Observaciones a los Informes de Verificación de Servicios Complementarios de las unidades 3, 4 y 5 de Central TER Huasco

Autor	Departamento de Control de la Operación		
Fecha	30 de septiembre 2025		
Código	COR-GO-DCO-SSCC-TER Huasco-V1	Versión	1
Emitido por	Williams Jiménez		
Revisado por	Cristian Reyes V.		
SSCC	Control Primario de Frecuencia (CPF), Control Terciario de Frecuencia (CTF) y Control de Tensión (CT)

Gráfico 40. Verificación de la BM y estadismo Pmin. Registro libre U5.

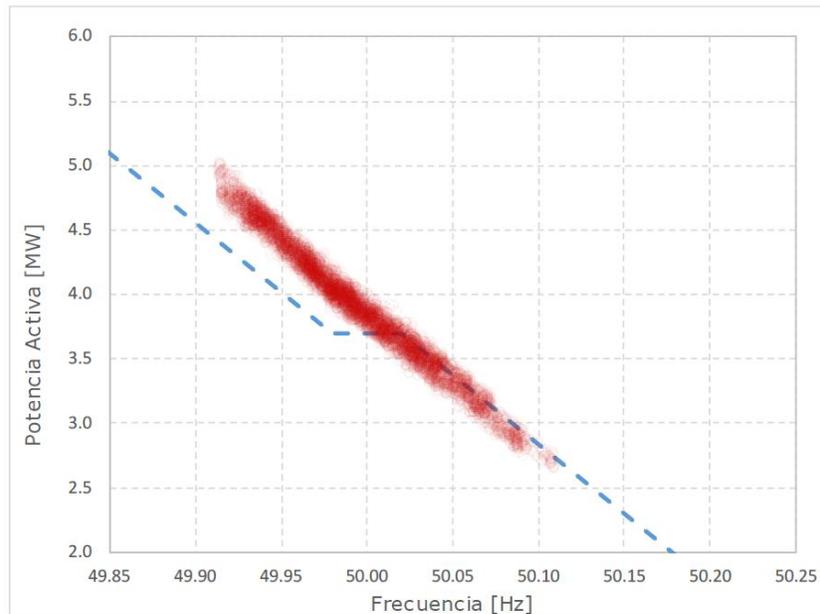
- b) En la sección 4, “Ensayos de verificación del control primario de frecuencia”, y en la subsección 4.4.2 “Determinaciones a partir de los registros de operación libre” se indica lo siguiente: “Si bien en teoría la banda muerta para las tres unidades debería ser de 20 mHz, en los gráficos de estadismo antes mostrados, se puede observar que no se aprecia en el registro, ya que para cambios de frecuencia dentro de la banda sigue habiendo una respuesta de potencia activa acorde al estadismo de 4%.” Se solicita al experto técnico junto con el coordinado explicar en detalle el comportamiento observado. A modo de ejemplo, se presenta la siguiente imagen de la Ref. [1].
